**AMMINISTRAZIONE COMUNALE DI PESCARA**  
**RIQUALIFICAZIONE DELL'AREA DI RISULTA**  
**EX STAZIONE FERROVIARIA**

**PROGETTO DI BONIFICA**  
**STRALCIO 1B - TERMINAL BUS**  
Redatto ai sensi dell'art. 242-bis del D.Lgs. 152/06  
su iniziativa di soggetto non responsabile  
**ADEGUATO ALLE PRESCRIZIONI DELLA C.D.S. DEL 05.04.2023**  
**E AL PARERE ARTA PROT. 17329 DEL 17.04.2023**

Pescara, ottobre 2023

**1bis – RECEPIMENTO DELLE PRESCRIZIONI DELLA CONFERENZA DEI SERVIZI  
DEL 05.04.2023 E DEL PARERE ARTA n. 17329/23**

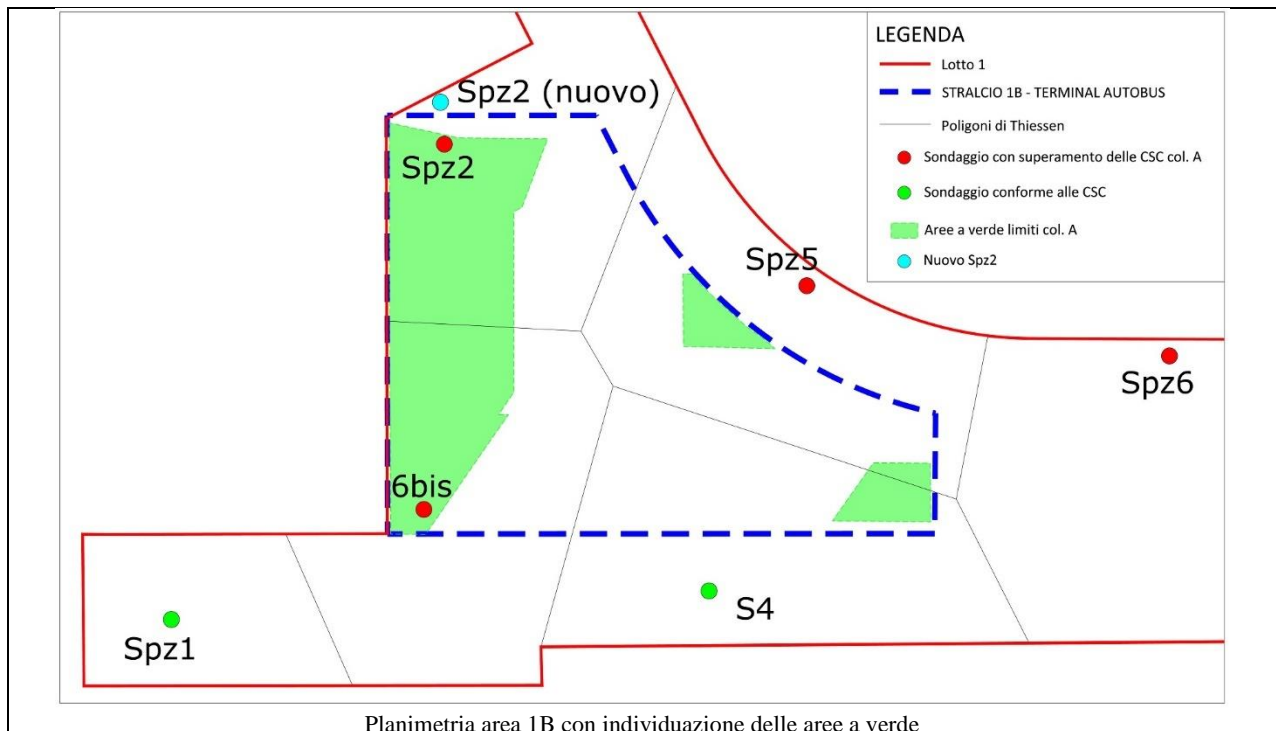
In recepimento delle prescrizioni Art. 11 e n. 12:

- si aggiorna la planimetria con i poligoni di Thiessen costruiti con le sole indagini nelle quali è stato operato il campionamento dei terreni (escludendo quindi i sondaggi non campionati, effettuati solamente per verificare la presenza di rifiuti e/o riporti);

- si aggiorna il quadro della contaminazione nelle aree la cui impronta rientra nelle aree a verde pubblico (limiti col. A), considerando anche le risultanze analitiche di Artà e ricontestualizzando le analisi di parte;

- per quanto riguarda i terreni, i superamenti delle CSC col. A nei sondaggi Spz2 e Spz5, sono stati rilevati alle quote 3-3.8 m (Spz2) e 3-3.4 m (Spz5), e quindi nel saturo; infatti la quota di falda si attesta nel sondaggio Spz2 a 2.21 m da p.c. e nel sondaggio Spz5 a 2.19 m da p.c. (rilievo falda del 19.12.2022 effettuato in contraddittorio con Artà); in una successiva misurazione della falda effettuata dal tecnico di parte, in data 22.03.2023, nel sondaggio Spz2 è stata rilevata a 2.59 m da p.c. e nell'Spz5 a 2.56 m da p.c. Pertanto il terreno che presenta superamenti ricade interamente in falda, e non verrà rimosso, fermo restando che tutti i rifiuti costituiti dal materiale antropico nero verranno rimossi anche in falda, nei limiti della fattibilità tecnica.

- per quanto riguarda il piezometro Spz2, considerando che durante le operazioni di bonifica verrà con tutta probabilità rimosso, esso verrà realizzato ex-novo in un'area a monte della sua attuale posizione al di fuori del perimetro dell'area; si ipotizza nelle successive planimetrie il suo nuovo posizionamento.

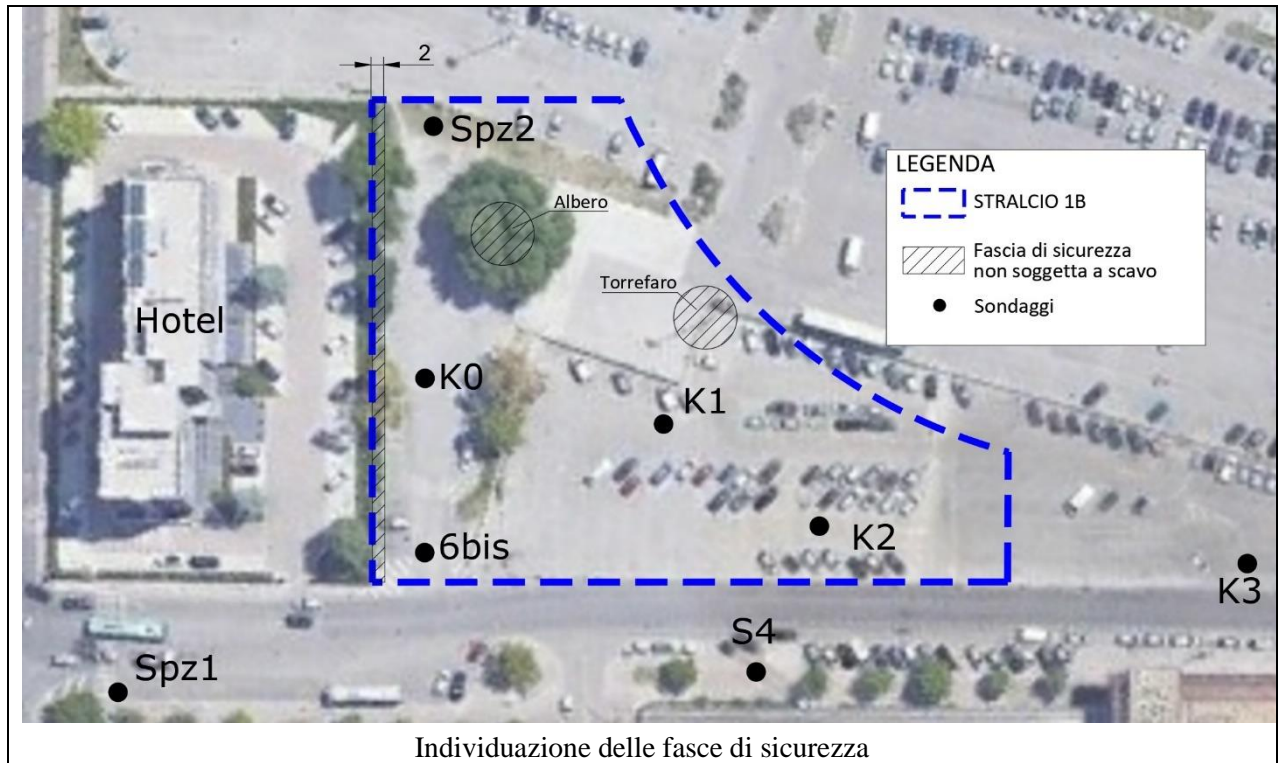
*Nel progetto sono previste tre fasce di rispetto, una di due metri dalla recinzione dell'hotel adiacente, e due di raggio di 5 metri, centrate su un albero esistente ed una torre faro. A completamento di quanto già discusso in sede di conferenza di servizi, si rappresenta che tutti i rifiuti presenti nel lotto 1B devono essere rimossi, compresi quelli nelle citate fasce di rispetto fatte salve motivazioni tecniche ostative che al momento non appaiono adeguatamente giustificate.*

*A meno dell'esistenza di specifici vincoli ostativi, si dovrà prevedere la rimozione dei rifiuti, qualora presenti, anche in corrispondenza dell'albero prossimo all'Spz2 segnalato negli elaborati cartografici prodotti;*

*Dovrà essere valutata con il relativo gestore la possibilità di delocalizzare la torre faro esistente. Qualora fosse impossibile la sua delocalizzazione e la rimozione dei rifiuti circostanti fosse causa di instabilità, la fascia di rispetto dovrà essere dimensionata tramite apposite verifiche tecniche. Inoltre i rifiuti che eventualmente fosse necessario lasciare in posto dovranno essere isolati tramite teli impermeabili in HDPE per impedire l'ulteriore lisciviazione degli stessi*

*L'esistenza di eventuali impedimenti alla rimozione dei rifiuti in prossimità della recinzione dell'hotel per cause legate alla stabilità della stessa, non superabili con la realizzazione di opere di sostegno, o altri accorgimenti tecnici, necessita di essere dimostrata tramite apposita perizia tecnica;*

La rimozione del materiale antropico nero sarà nei limiti della fattibilità tecnica per contemperare la massima efficacia dell'intervento di bonifica alla necessaria garanzia della stabilità e sicurezza delle strutture limitrofe. La pachimetria della sorgente primaria è stata sviluppata per interpolazione con i dati stratigrafici disponibili, che sono ricavati da prospezioni geognostiche, pertanto non si possono escludere sovrastime e solo a fronte di scavo aperto potrà essere verificata la reale estensione dell'abbanco del materiale antropico nero nelle zone "critiche", ovvero incluse nella fascia di rispetto. Per massimizzare l'efficienza di rimozione la misura locale della fascia di rispetto sarà oggetto di perizia di volta in volta, ovvero da calcolare e valutare sulla base delle caratteristiche costruttive del fabbricato e dei parametri di coesione del fronte di scavo. Nel caso in cui la perizia evidenziasse la non fattibilità della prosecuzione dello scavo verranno applicate misure alternative di isolamento della sorgente primaria, come previsto dall'art. 240 del DLGS 152/06 garantendo il raggiungimento di requisiti di isolamento della sorgente primaria di contaminazione specificati dall'allegato 1 al DLGS 36/03, con stabilizzazione a calce o altro additivo per conseguire una conducibilità locale  $k = 1.10 \cdot 10^{-7}$  m/sec su uno spessore di 1 metro. Si rimanda alla DGR Regione Lombardia 31.01.2020 n. XI/2789 che ha disciplinato i requisiti di isolamento delle sorgenti all'interno degli interventi di bonifica. L'albero non costituisce elemento di tutela e il Comune si impegna alla risoluzione dell'interferenza della torre faro prima dell'inizio dei lavori.

Dalle indagini si evince che gli scavi per la rimozione del materiale antropico nero andranno spinti fino a 3 metri dal piano campagna. A protezione della recinzione esistente e per la sicurezza dei lavori, verrà lasciata una fascia di sicurezza di 2 metri di distanza dalla recinzione.

Nell'area sono presenti anche una torre faro e un albero. Le interferenze saranno risolte dal Comune prima dell'inizio dei lavori, per cui nelle planimetrie esecutive non vengono riportati questi elementi e le relative fasce di rispetto ipotizzate nelle precedenti fasi di progettazione.
